Schiebeprofil – Änderung

Das Schiebeprofil 00a wird zukünftig durch das Profilrohr 00c ersetzt.

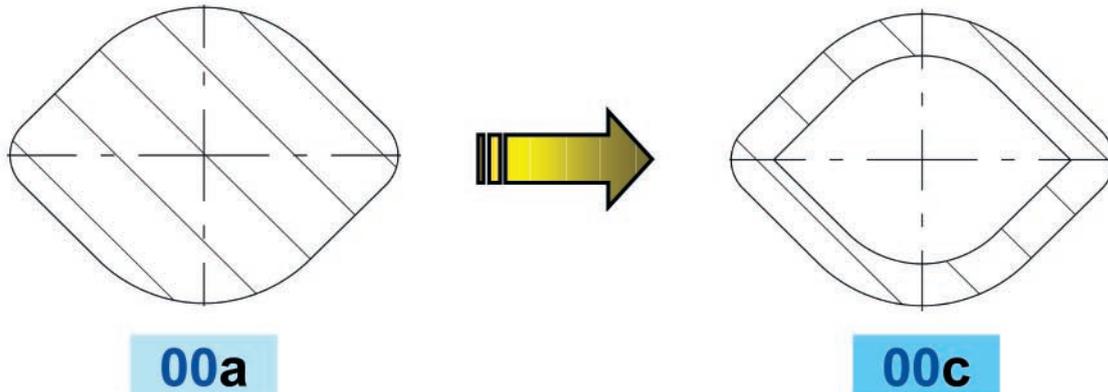
Die Umstellung erfolgt nach dem Abfließen der Lagerbestände.

Im oberen Leistungsbereich muß das Profilrohr in gehärteter Ausführung 00cH eingesetzt werden.

Das Profil 00aGA wird durch das Profilrohr 00cGA ersetzt.
